**AVIS RELATIF À LA PROTECTION
CONTRE LES EVENTUELS EFFETS NOCIFS ET NUISANCES
PROVOQUÉS PAR LES RAYONNEMENTS NON IONISANTS
GÉNÉRÉS PAR DES ANTENNES ÉMETTRICES STATIONNAIRES**

Commune : NASSOGNE - Exploitant : TELENET GROUP

Référence exploitant : LX6149A

Rapport n° 558 / 2025

Figure 1 : Vue en plan des lieux de séjour et des points de contrôle

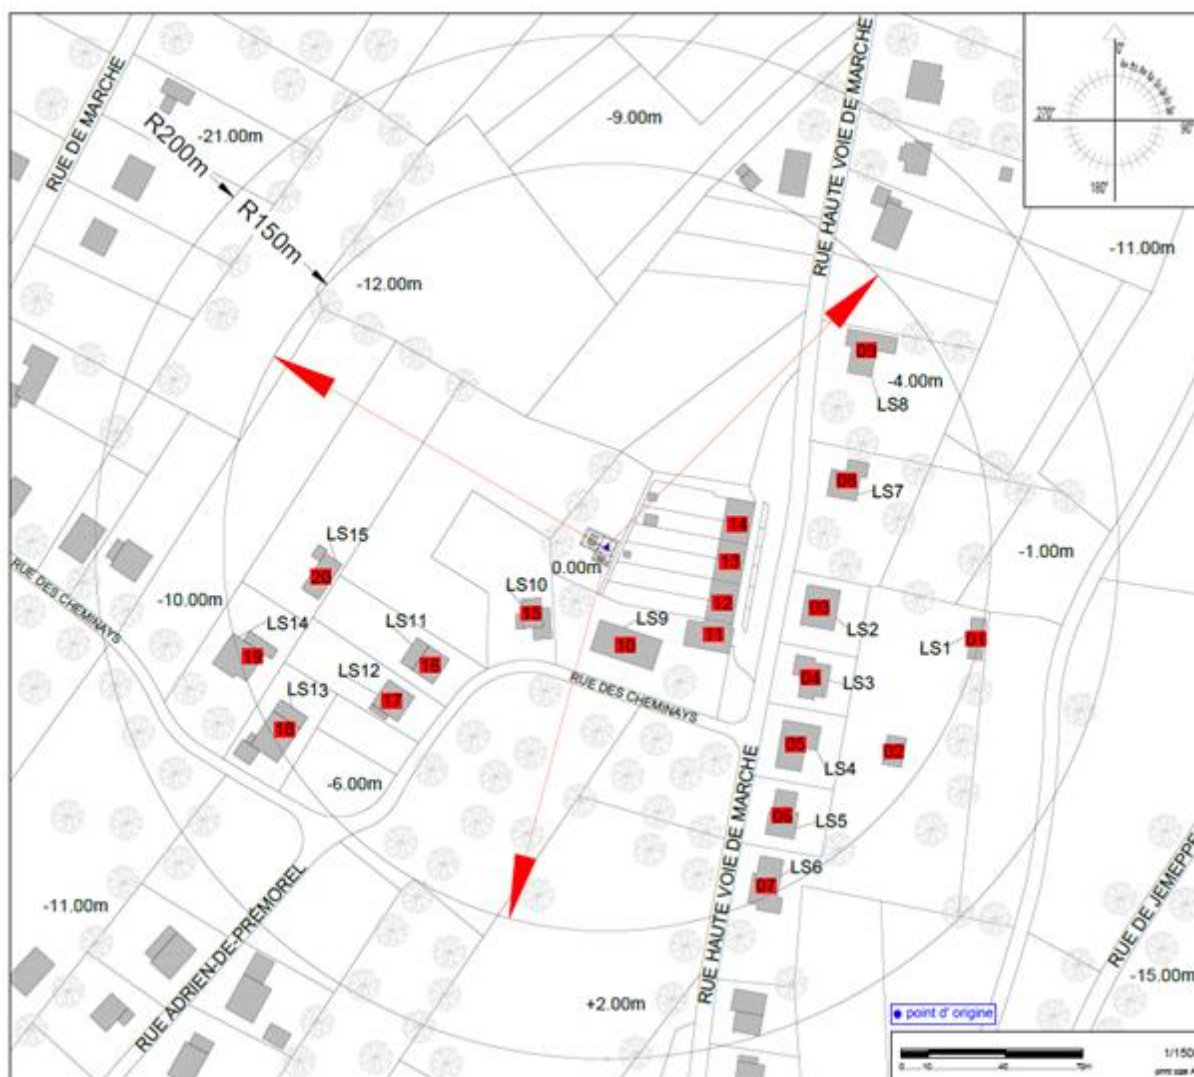
Les fréquences d'émission, la puissance rayonnée par chacune des antennes et leur gain permettent de déterminer le rayon de la zone à analyser. Tout dépassement de la limite par installation est exclu en dehors de cette zone. Le tableau 2 reprend les 35 LS² pour lesquels l'indice d'exposition est le plus élevé. Les différentes colonnes indiquent :

- le numéro du point de contrôle repris sur un des plans de la figure 1;
- le numéro du LS dans lequel se trouve le point de contrôle de la 1^{ère} colonne ;
- l'atténuation d'obstacle prise en compte pour le calcul de l'indice d'exposition dans le LS ;
- le résultat du calcul de l'indice d'exposition.

En ce qui concerne les antennes de l'installation mentionnées dans le tableau 1, la distance maximale à laquelle la limite pourrait être atteinte, à l'extérieur, est égale à 92,1 m. S'il n'y a pas de LS à une distance inférieure, les antennes respectent forcément la limite d'immission.

Dans le cas des LS situés à l'intérieur des bâtiments, une atténuation d'obstacle est prise en compte et il en résulte que la distance maximale à laquelle la limite pourrait être atteinte se réduit à 65,5 m.

Figure 2 : Vue en plan des installations d'antennes dans un rayon de 300 mètres autour de l'installation faisant l'objet de la demande d'avis

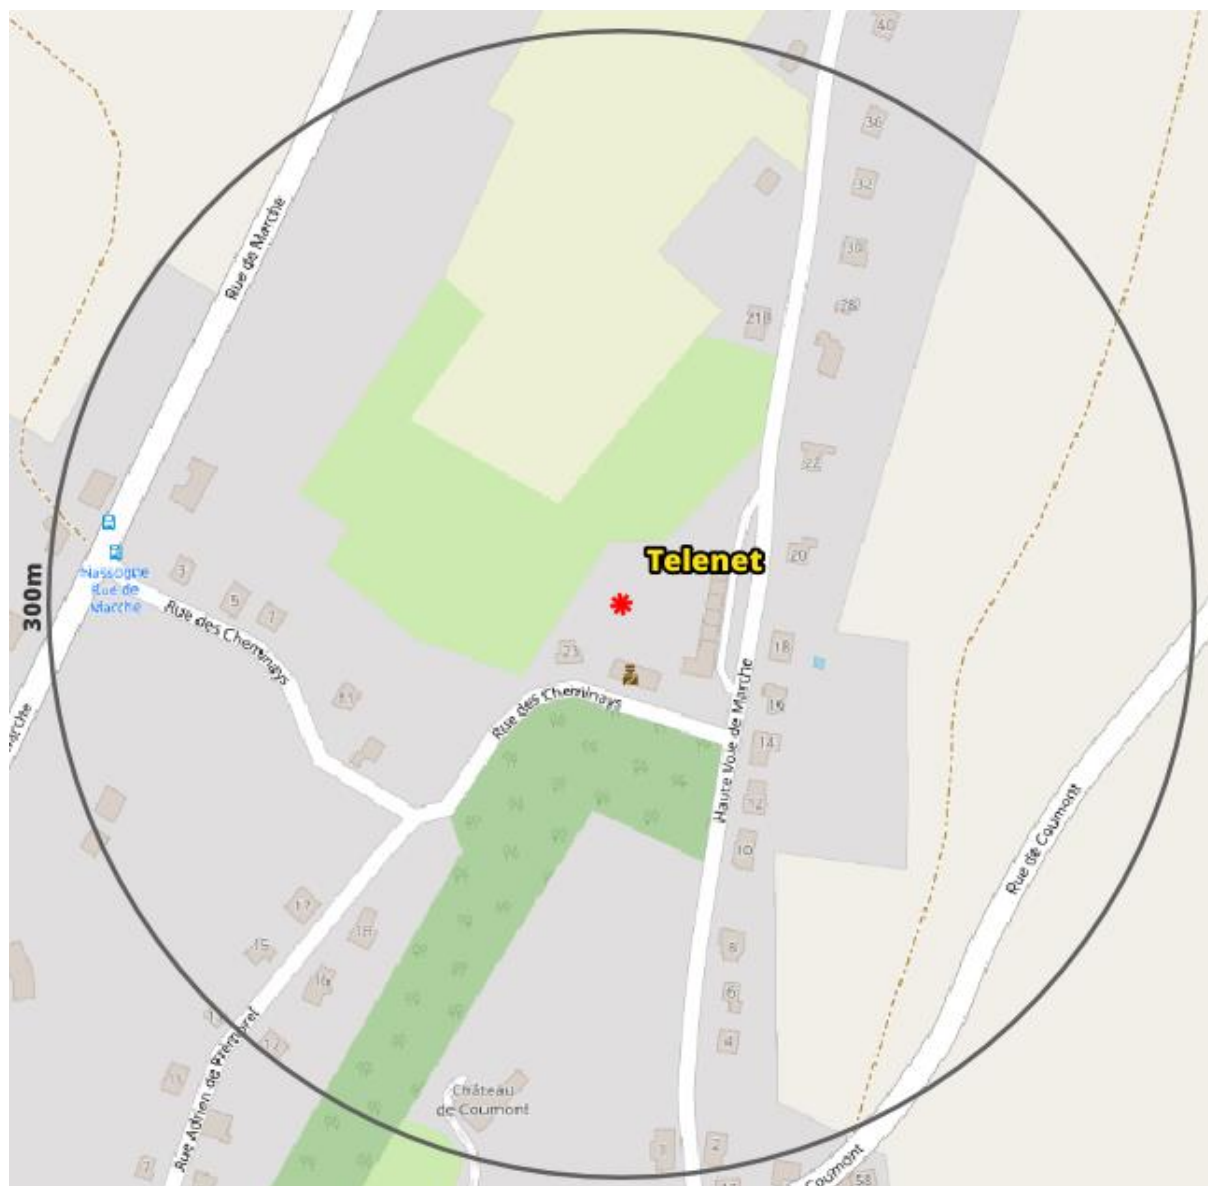
Le plan en projection verticale de la figure 2 indique la localisation des installations d'antennes émettrices stationnaires visées par le décret et situées dans un rayon de 300 mètres autour de l'installation référencée dans le paragraphe 2 et localisée au centre du cercle. Les données de localisation de ces antennes et les avis correspondant sont accessibles via le cadastre en ligne des antennes émettrices stationnaires⁸. Les installations prises en compte dans l'évaluation du respect de la limite cumulative sont les installations d'antennes émettrices déclarées en service par l'exploitant à la date du présent avis, à l'exception de l'installation référencée dans le paragraphe 2 et éventuellement d'autres installations ayant fait l'objet d'une demande d'avis à la même date et qui sont situées à l'intérieur de la zone de 300 mètres de rayon.

Compte tenu des considérations ci-dessus, il apparaît que l'intensité du rayonnement électromagnétique généré, dans les lieux de séjour situés dans un rayon de 300 mètres autour de l'installation référéncée dans le paragraphe 2, par l'ensemble des antennes émettrices stationnaires de l'ensemble des exploitants du même site d'antennes émettrices stationnaires respecte la limite fixée à l'article 4, § 2 du décret.
